Vorhabenbezogener Bebauungsplan Nr. 37 / 24. Änderung F-Plan der Gemeinde Moorrege,
Frühzeitige Unterrichtung der Behörden und sonstigen Träger öffentlicher Belange – frühzeitige Unterrichtung der Öffentlichkeit

Gemeinde Moorrege, Vorhabenbezogener Bebauungsplan Nr. 37 / 24. Änderung F-Plan, frühzeitige Unterrichtung der Behörden und sonstigen Träger öffentlicher Belange – frühzeitige Unterrichtung der Öffentlichkeit - Auswertung der Stellungnahmen zum Vorentwurf –	
Ohne Anregungen und Bedenken	
Behörden und sonstige Träger öffentlicher Belange	
TenneT TSO GmbH , Eisenbahnlängsweg 2a, 31275 Lehrte, Stellungnahme vom 14.12.2021	Mit Schreiben vom 14.12.2021 mitgeteilt, dass eine weitere Beteiligung am Verfahren nicht erforderlich ist.
Gasunie Deutschland Transport Services GmbH , Husumer Straße 37, 49685 Schneiderkrug, Stellungnahme vom 16.12.2021	
azv Südholstein , Postfach 1164, 25487 Holm, Stellungnahme vom 16.12.2021	
50 Hertz Transmission GmbH , Heidestraße 2, 10557 Berlin, Stellungnahme zur 24. Änderung F-Plan vom 17.12.2021	
50 Hertz Transmission GmbH , Heidestraße 2, 10557 Berlin, Stellungnahme zum Bebauungsplan Nr. 37 vom 17.12.2021

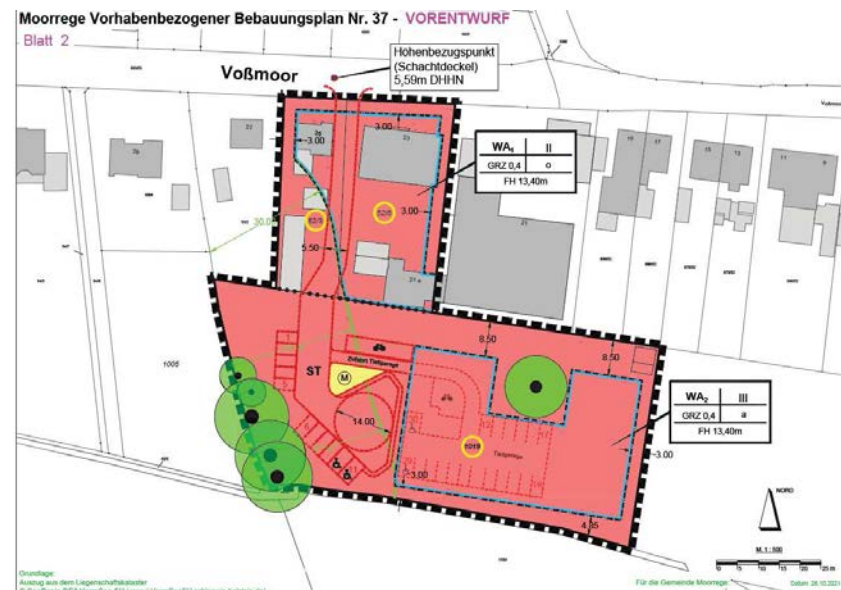
Wir sehen hier im Falle eines möglichen Entstehungsbrandes eine erhebliche Gefährdung, die mit großer Wahrscheinlichkeit den Einsatz von Feuerwehrangehörigen unter Umluftunabhängigen Atemschutzgeräten erforderlich macht.

Dieser Einsatz darf aber erst erfolgen, wenn zum Eigenschutz der eingesetzten Feuerwehrangehörigen eine unabhängige Wasserversorgung aufgebaut wurde.

Diesen zeitlichen Verzug können wir als Feuerwehr nur kompensieren, wenn wir eine ausreichende Löschwasserversorgung zum Löschfahrzeug schnell herstellen können.

Wir empfehlen daher einen weiteren Hydranten im Einfahrtsbereich Vossmoor(25/23)/ ‚Am Hög‘ (siehe rot umrandeter Bereich) durch den WBV zu installieren. Dieser sollte einem 100er Oberflurhydrant entsprechen. Da dieser Bereich auch als Parkfläche der Anwohner genutzt wird (siehe Bild), sollte der Oberflurhydrant zur Sicherheit mit Bügeln geschützt werden. Ein Unterflurhydrant ist auch aus diesem Grund (Parkfläche der Anwohner) nicht zu empfehlen!

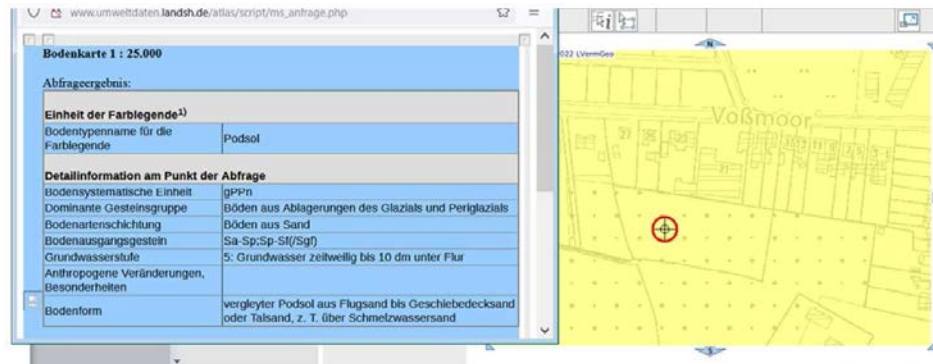
Auf der Luftbildauswertung der unteren Bodenschutzbehörde ist zu erkennen, dass ein Teil der südliche Fläche nach 2015 zur Anlage eines Stellplatzes genutzt wurde und seit 2020 auch als Lagerfläche für Halden mit Schüttgütern. Der uBB sind keine Informationen über diese Nutzung bekannt.

Der Gemeinde wird empfohlen, im Zusammenhang mit der Orientierenden Untersuchung Erkundigungen über diese Nutzung einzuholen, diese in der Begründung zu beschreiben und in Hinblick auf die geplante Wohnnutzung bewerten zu lassen.

Die Hinweise zum Altlastenverdacht wurden berücksichtigt.

Im Rahmen der Entwurfsausarbeitung wurde durch den Diplom Geologen Ingo Ratajczak eine orientierende Altlastenuntersuchung erstellt. Der Altlastenverdacht der gewerblichen Nutzung durch eine Druckerei hat sich nicht bestätigt. Die gesunden Wohn- und Arbeitsverhältnisse werden nicht beeinträchtigt. Es wurden darüber hinaus Handlungsempfehlungen zum ressourcenschonenden Umgang mit den anstehenden Böden, zur Grundwasserhaltung und zur Versickerung des Niederschlagswassers gegeben.

Die Ergebnisse wurden in den Entwurf des Bebauungsplanes eingearbeitet.

Planzeichnung vom 26.01.2022

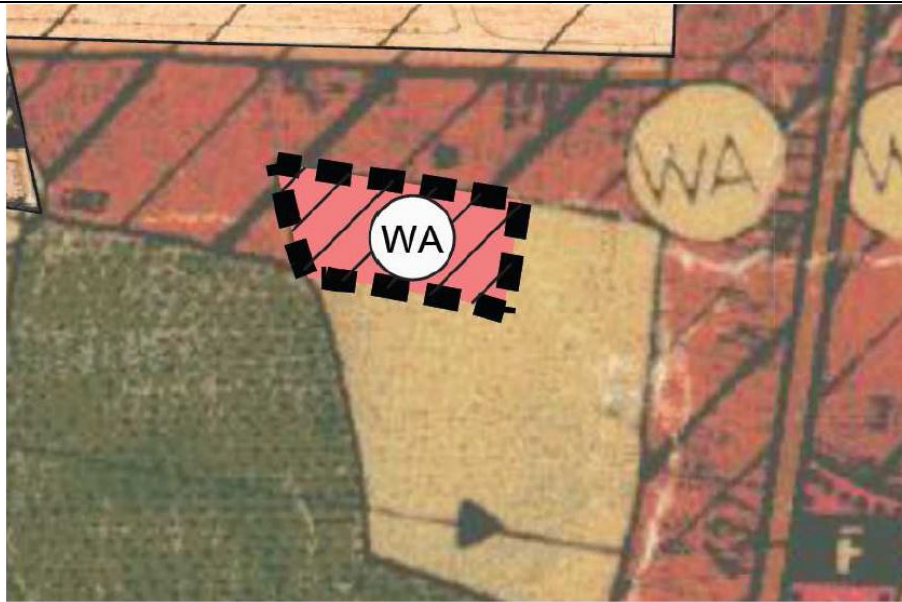
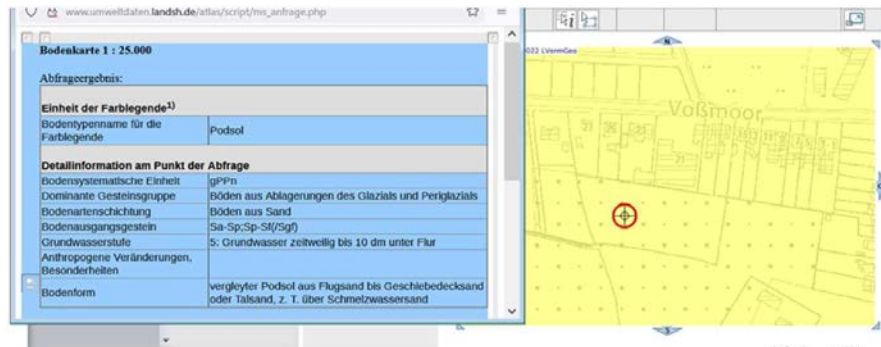
Auf der Luftbildauswertung ist zu erkennen, dass ein Teil der Fläche nach 2015 zur Anlage eines Stellplatzes genutzt wurde und seit 2020 auch als Lagerfläche für Halden mit Schüttgüter. Der uBB sind keine Informationen über den Zweck diese Nutzung bekannt.

Der Gemeinde wird empfohlen, Erkundigungen über diese Nutzung einzuholen, diese in der Begründung zu beschreiben und in Hinblick auf

die geplante Wohnnutzung zu bewerten.
